アフガニスタン国
都市交通にかかる情報収集・確認調査

第2編 橋梁・交差点の設計レビュー

第2-1編 橋梁架替設計レビュー（5橋分）

**FINAL DESIGN DRAWINGS
OF
BEGRAMI BRIDGE (VB024)**

① LOCATION MAP 1/25,000程度の縮尺で、橋の位置を示す図面を追加する必要がある。
これは、Kabul Cityの状況を知らない海外のエンジニアに、周辺地域も含めて知ってもらうため。

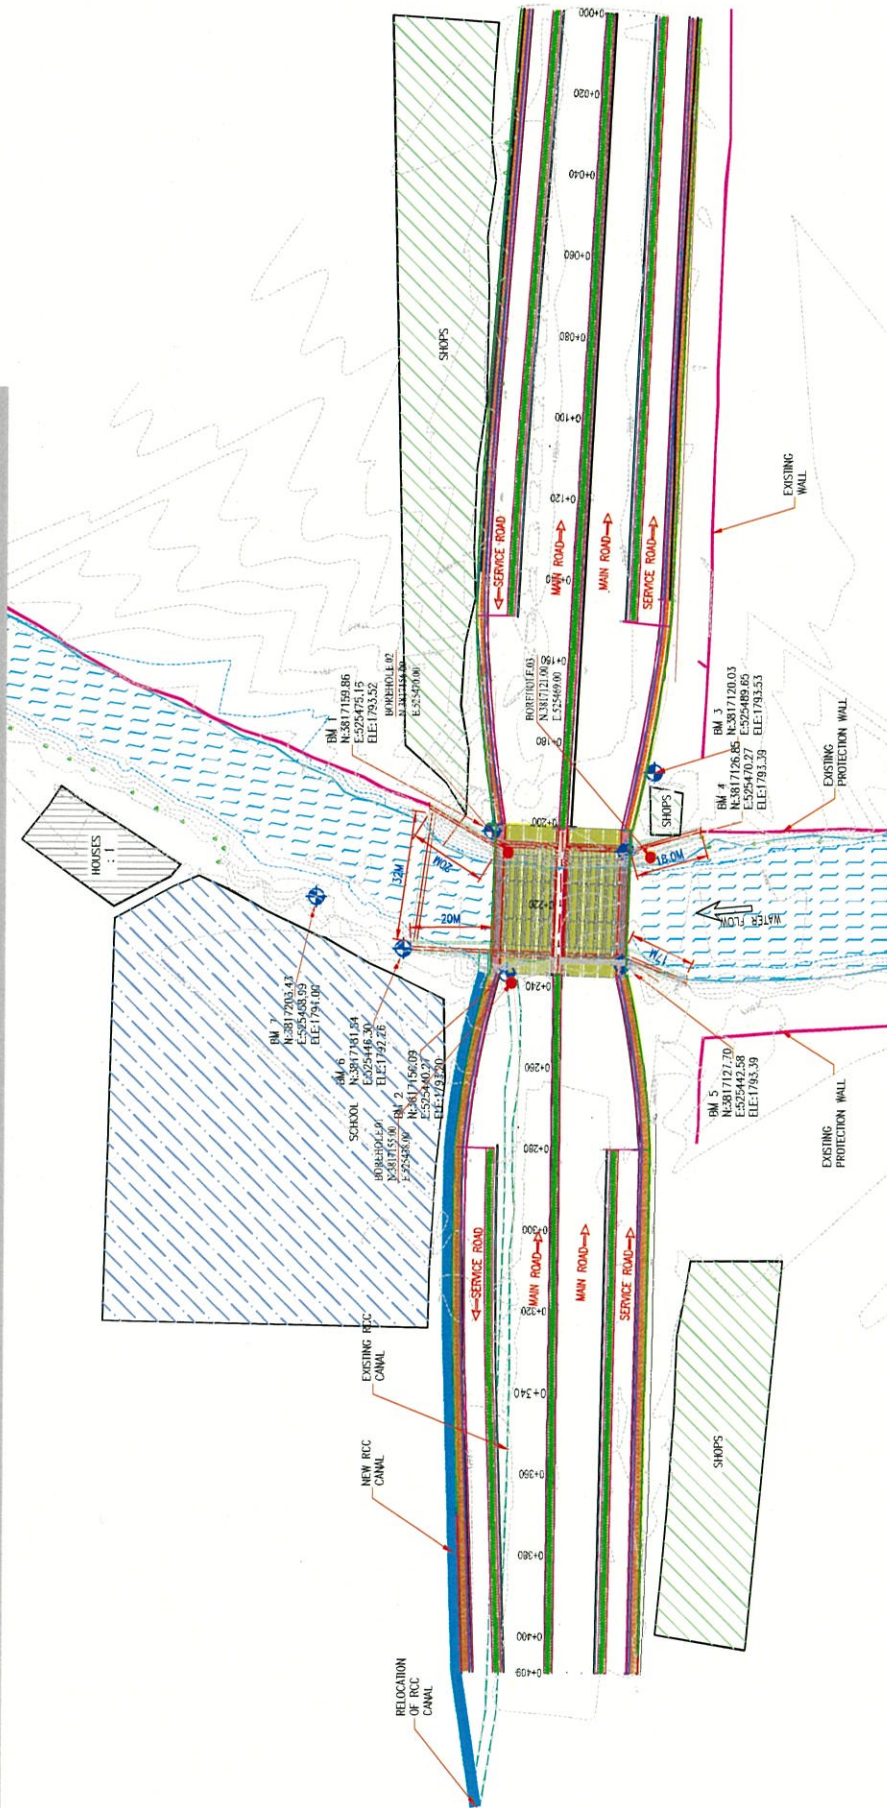
① 道路線形は橋梁付近において3つの異なる方向の直線が曲線や緩曲線を紹介せずに連続している。
 このような線形が交通量の多い主要幹線道路に設定されるのは危険であるため設計基準や設計速度に応じた道路線形の設定が必要と判断される。
 ② Preliminary Land ownership report for all bridgesについて、左岸側北側橋梁橋詰め付近は店舗になっているが、移転可能との回答をKMから得ているか？
 ③ 北西側既設水路について、サイズ、利用目的、設計流量、主要な使用時期等の詳細情報が提供されるべきである。施工時期についても施工計画に明示が必要である。
 図面や数量も追加される必要がある。

- ★ ④ 橋台築造時の掘削方法は？オープン掘削の場合、現道交通の確保が困難と思われるため掘削線を描いて確認すること。
 オープン掘削が現況の交通確保の支障となる場合には土留工が必要となる場合や平面位置や平面の標高)を明示すべき。
- ★ ⑤ 既設橋台との取り合いが不明。離隔がわかるように記載すべき。既設の下部工位置 (平面位置や平面の標高) を明示すべき。
- ★ ⑥ 既設橋台付近の河道が上下流の区間に比べ狭窄している。洪水時の円滑な流下を確保するため河川断面を同程度までに拡げ、橋台位置はその拡幅された河川断面を侵さないように定めるべき。また、地質調査結果で地盤が軟弱と判明したため既設橋の基礎は杭と想定される。既設杭の位置は不明で、引抜も困難と考えられることから、新橋の橋台杭は所定の位置に打設できない可能性が高い。そのため、新橋橋台位置は既設橋の橋台の背面側にすることが望ましい。
- ⑦ 橋梁位置を測点で表示すること。
- ⑧ 道路の測点は右岸側(東側)が起点だが、橋台の番号は終点側がA1、起点側がA2となっている。通常は起点側をA1とするので紛らわしい。

1 SCALE 1:300
NEW DOWNSTREAM AND EXISTING BRIDGE PLAN

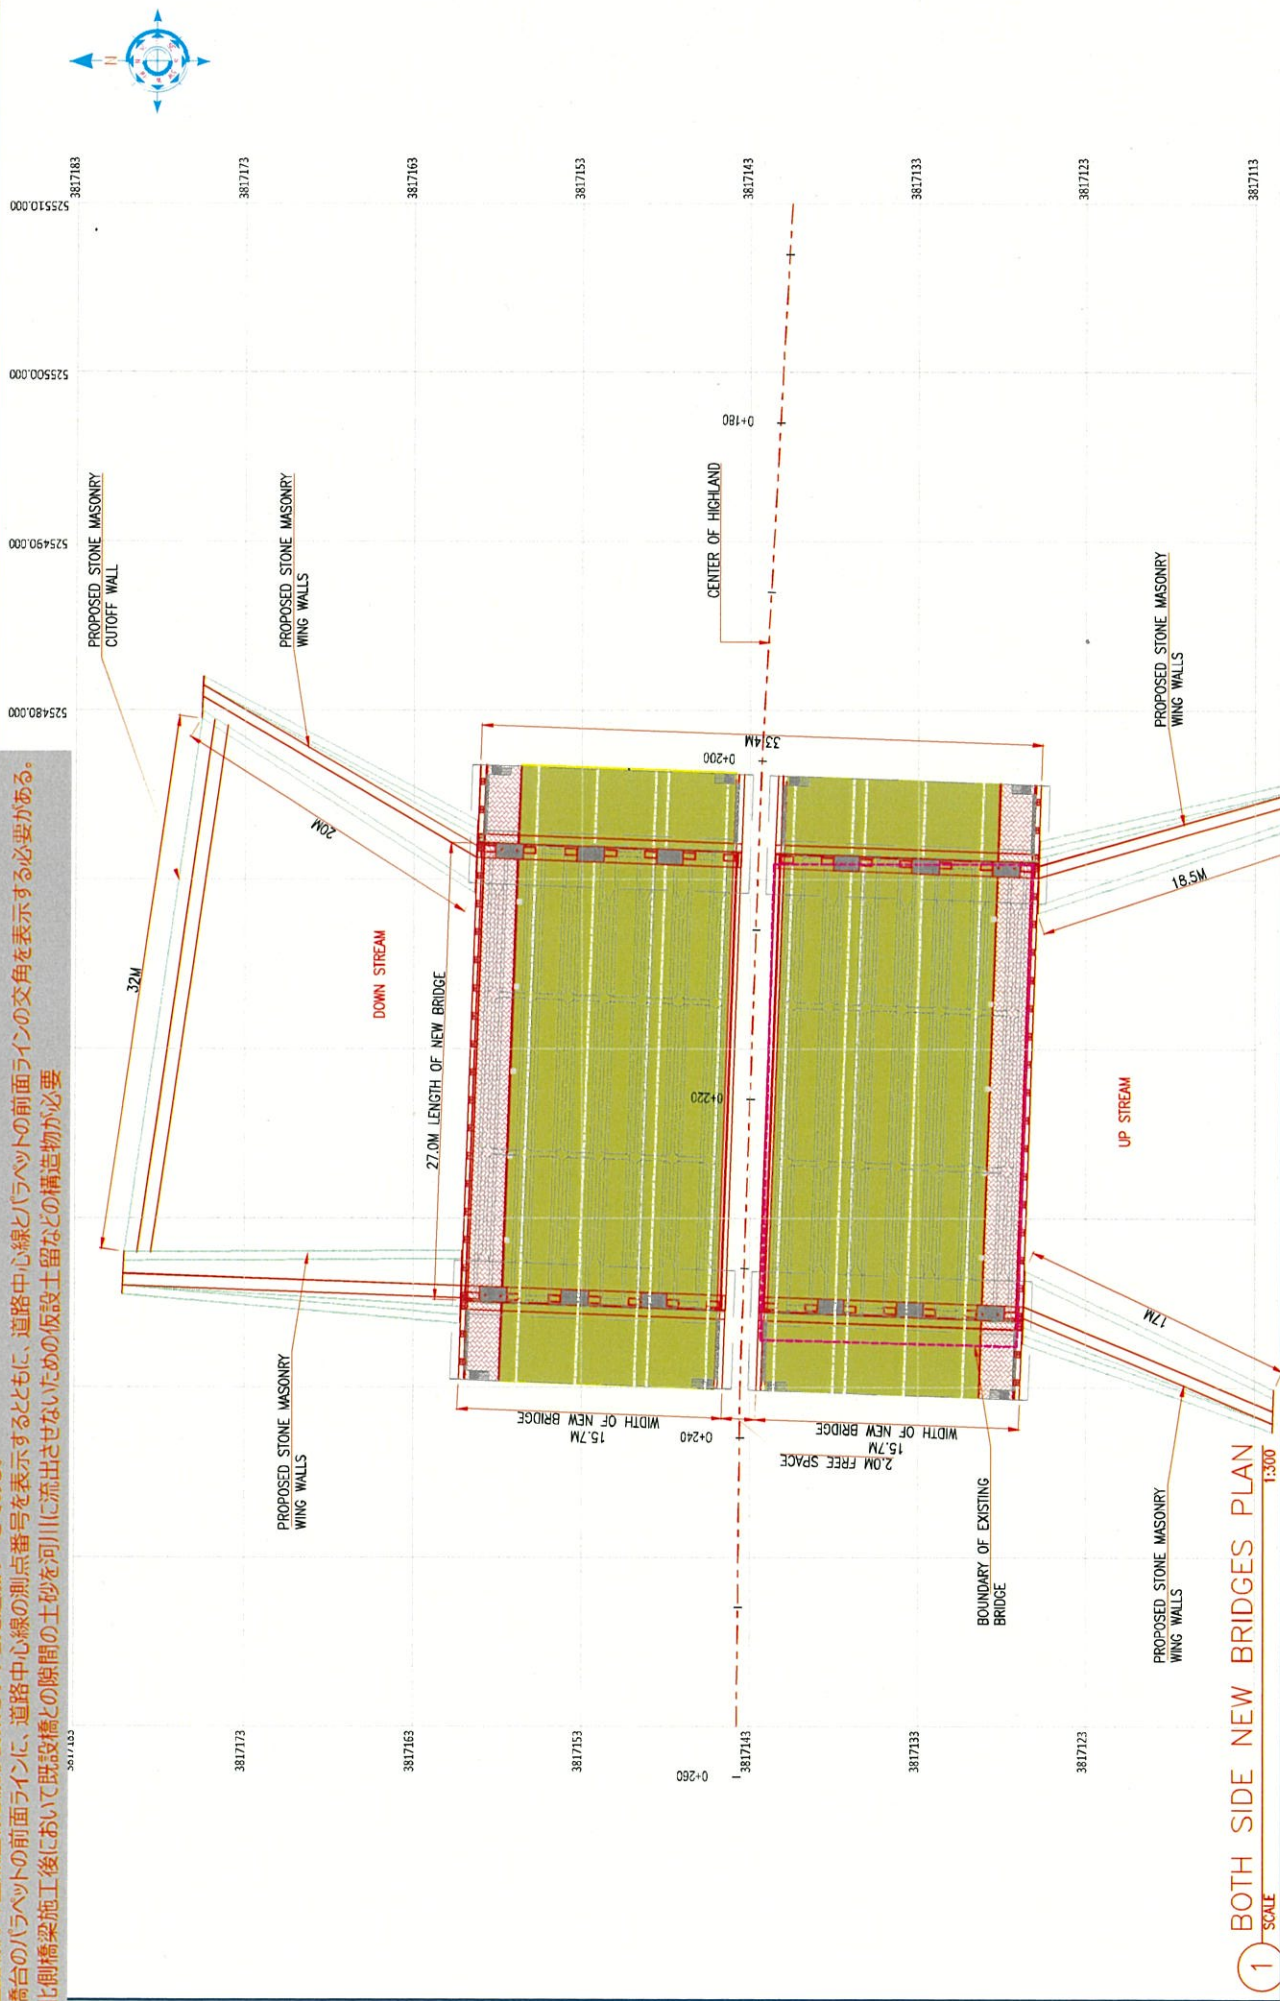
- ① 道路線形の主点座標と線形要素を示す表を追加すべきである。
- ② 橋台のバラハットの前面ラインに、道路中心線の測点番号を表示するとともに、道路中心線とバラハットの前面ラインの交角を表示する必要がある。
- ③ 北側橋梁施工後において既設橋との隙間の土砂を河川に流出させないための仮設土留などの構造物が必要

- ① 道路線形の主点座標と線形要素を示す表を追加すべきである。
- ② 橋台のバラベットの前面ラインに、道路中心線の測点番号を表示するとともに、道路中心線とバラベットの前面ラインの交角を表示する必要がある。
- ③ 北側橋梁施工後において既設橋との隙間の土砂を河川に流出させないための仮設土留などの構造物が必要

- ①道路の測点は右岸側(東側)が起点だが、橋台の番号は終点側がA1、起点側がA2となっている。通常は起点側をA1とするので紛らわしい。
- ②Barrierの寸法線を追加すること。
- ③Approach Slabの長さの決定根拠が不明。

2 DOWNSTREAM BRIDGE LONGITUDINAL SECTIONS Score: AS SHOWN

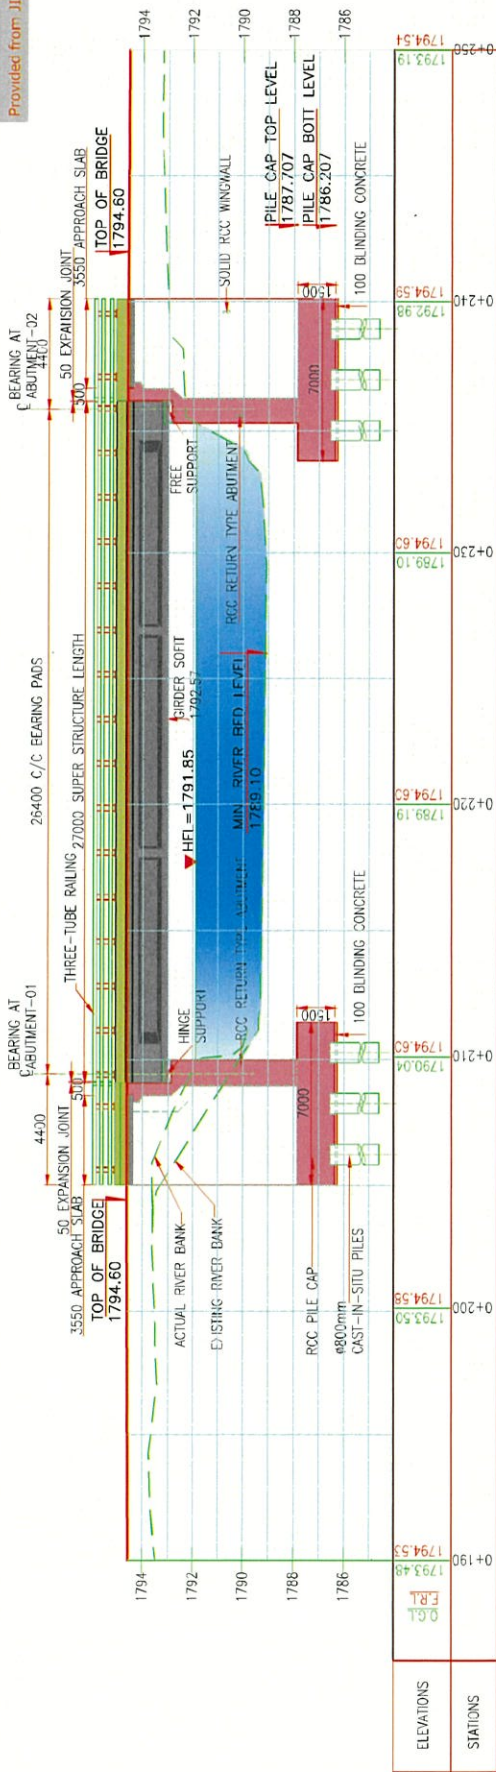
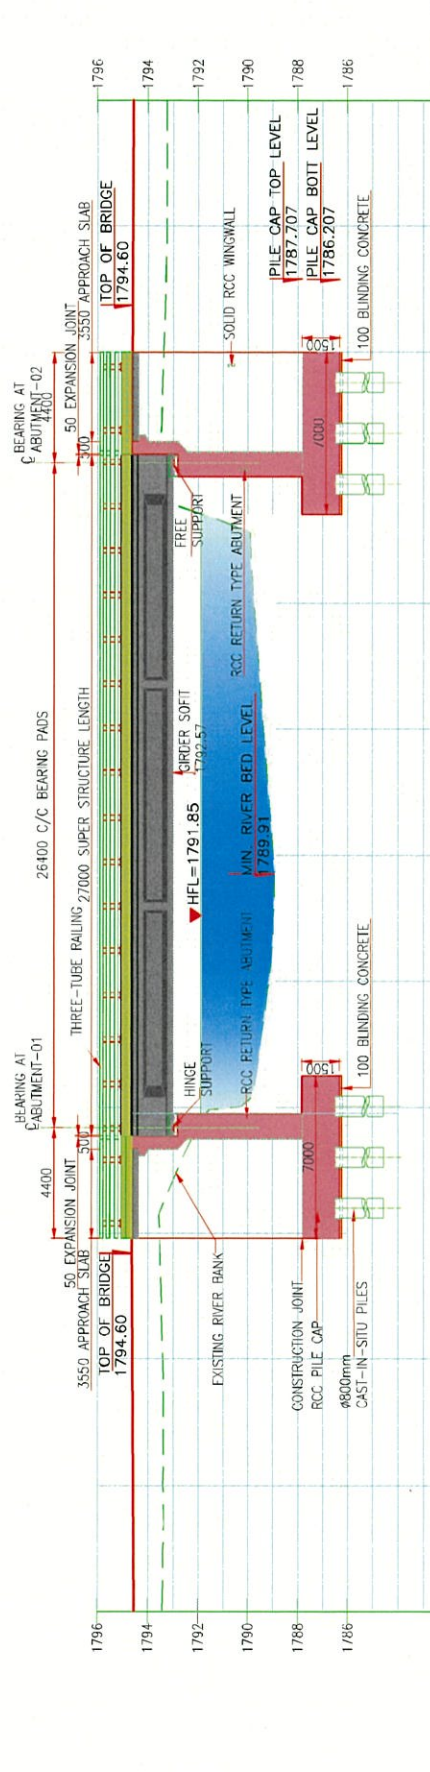
- ① 測点の向きは平面図と整合を図り、右側が起点側となるように反転させること。
- ★ ② 既設橋付近の河道が上下流の区間に比べ狭窄している。洪水時の円滑な流下を確保するため河川断面を同程度までに広げ、橋台位置はその拡張幅された河川断面を侵さないように定めるべき。地質調査結果で地盤が軟弱と判明したため既設橋の基礎は杭と想定される。新橋橋台位置は不明で、引抜も困難と考えられることから、新橋の橋台杭は所定の位置に打設できない可能性が高い。そのため、既設杭の位置は既設橋の橋台の背面側にすることが望ましい。
- ③ ボーリング柱状図や支持層のラインを描画し、杭長設定根拠が明確になるように描画すること。2本では支持層が確認されていない。どのように杭長を決めたのか根拠を示すこと。

4 BOTH SIDE BRIDGES CROSS SECTION
Scale: AS SHOWN

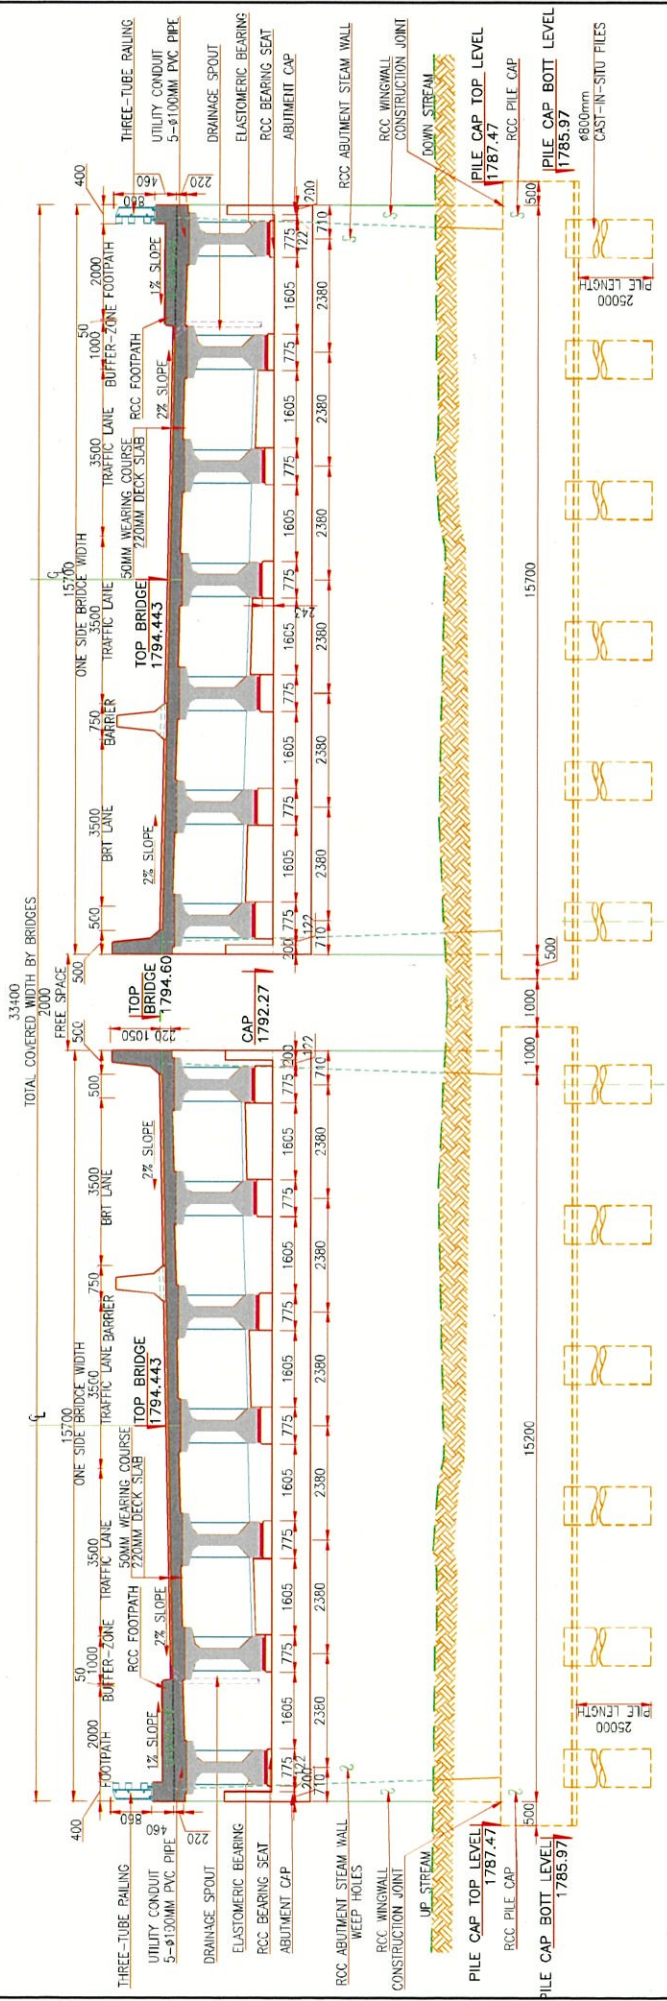
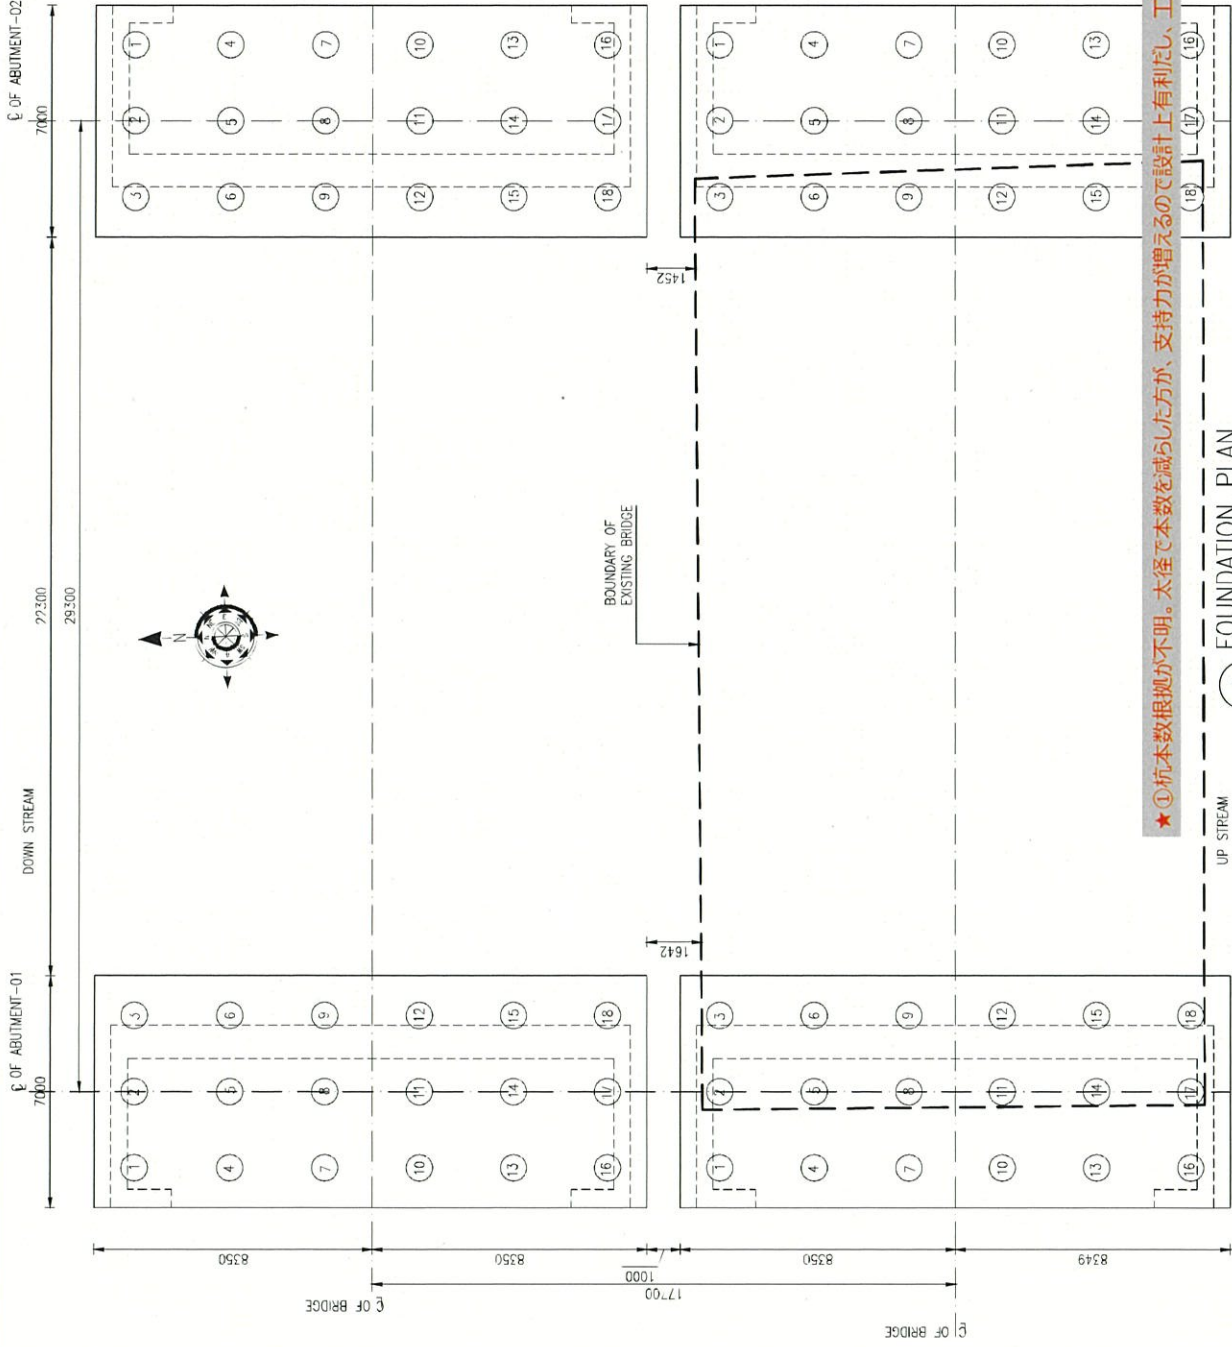
- ★ ① 既設橋との取り合いを明示すること。
- ② 河川の流下方向を明示すること。
- ③ 高欄幅とウイング幅とすべきでは？
- ★ ④ 底板下面位置の設定に既設橋底板位置を考慮しているか？ 既設底板位置が浅い場合は施工時の安全性照査等を実施するか底板下面位置を既設と同じにするか、既設より浅くする必要がある。また、既設橋基礎は杭基礎の可能性が高いと考えられるが、引抜可能か？ できない場合、新設橋の杭が所定の場所に打設できないことを想定しているか？
- ⑤ フォーミング幅を堅壁より大きくする理由が不明。支持力照査で不利。

1 FOUNDATION PLAN

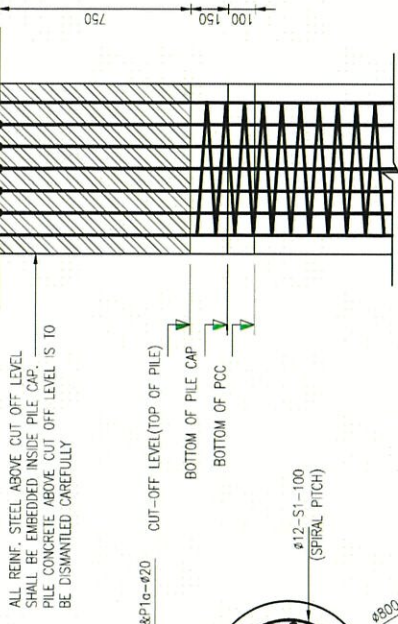
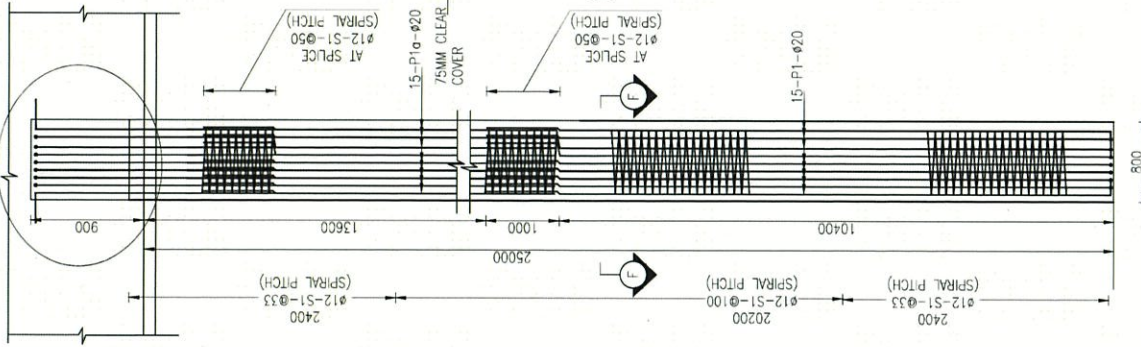
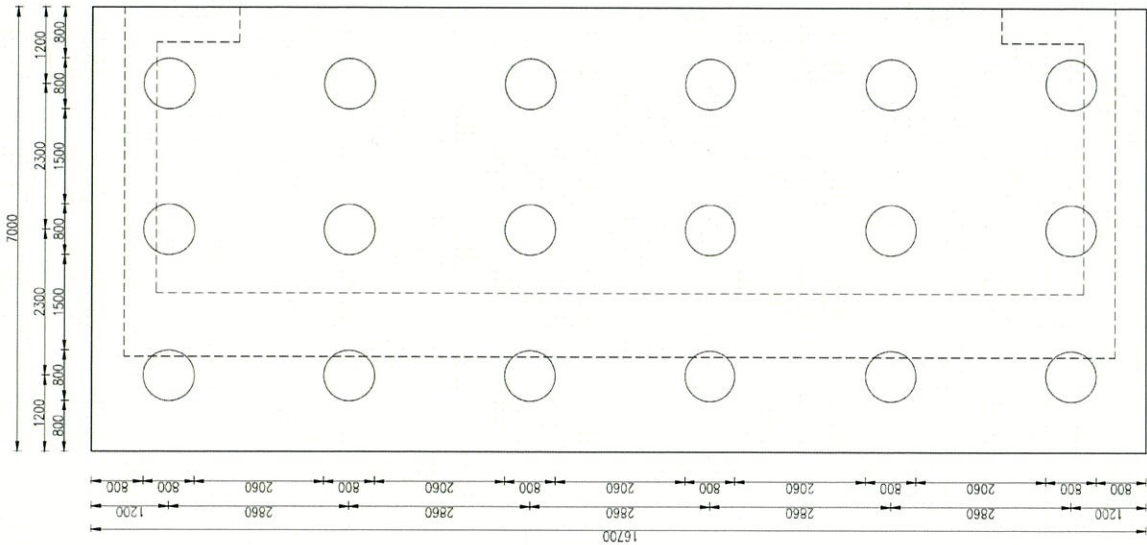
★ ①杭本数根拠が不明。太径で本数を減らした方が、支持力が増えるので設計上有利だし、工期短縮にもつながるのでは？
